改善箇所説明図

改善措置の内容

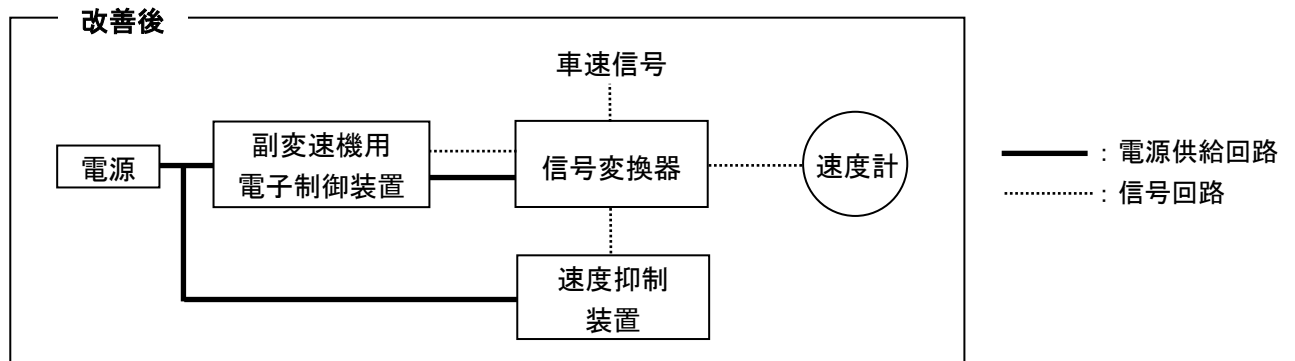
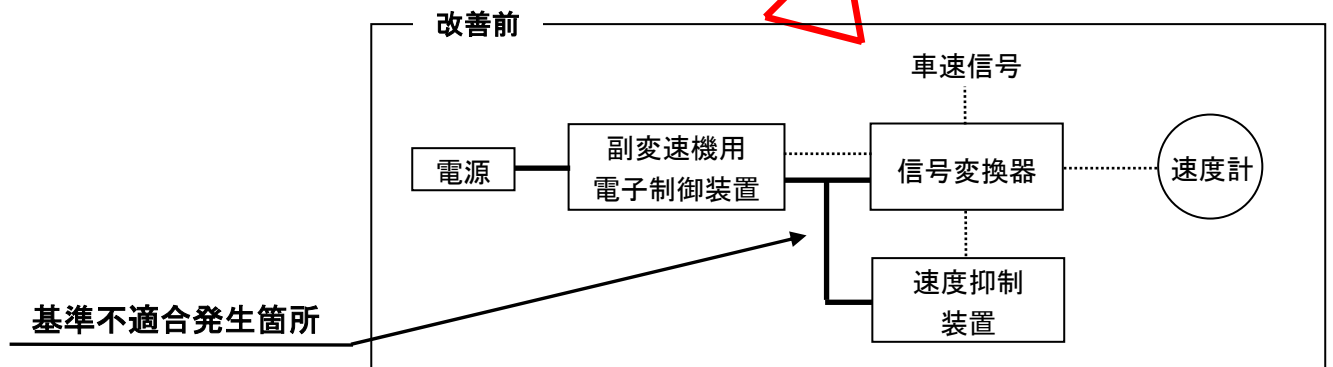
4輪駆動車の副変速機用電子制御装置において、速度抑制装置（スピードリミッター）を後付けした際の電源供給回路が不適切なものがある。そのため、速度抑制装置作動時に副変速機用電子制御装置に過電流が流れ、内部回路が損傷し、副変速機、速度抑制装置及び速度計が不作動となるおそれがある。

全車両、速度抑制装置の電源供給回路を変更する。
